A. SACHVERHALT

Das Grundstück der Gemarkung Mützenich, Flur 19, Flurstück 761 liegt im Geltungsbereich des Bebauungsplanes Mützenich Nr. 3C Ergänzung.

Die Bauherren planen an der südwestlichen Dachseite des Einfamilienhauses die Errichtung einer Dachgaube mit einer Dachneigung von 10°. Damit ist es möglich genügend Wohnraum für eine Familie zu schaffen.

Gartenansicht SW

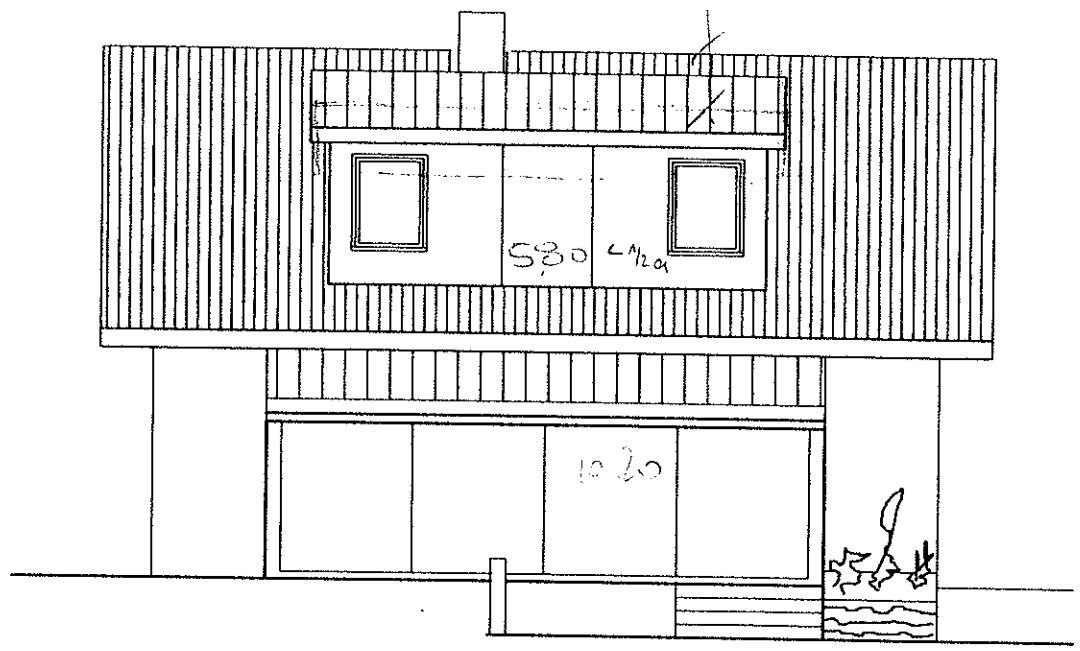
Gemäß Ziffer 3.1 der Gestaltungssatzung zum Bebauungsplan soll die Dachneigung von Dachgauben mindestens 22° betragen.

Durch die geringe Größe des Anbaudaches ist die geringe Dachneigung der Gaube nötig, da ansonsten keine hinreichende Belichtung und keine sinnvolle und wirtschaftliche Ausnutzung des neu zu schaffenden Wohnraumes möglich ist.

Verwaltungsseitig bestehen keine Bedenken einer Abweichung von den Festsetzungen der Gestaltungssatzung des Bebauungsplanes Mützenich Nr. 3C Ergänzung zuzustimmen.
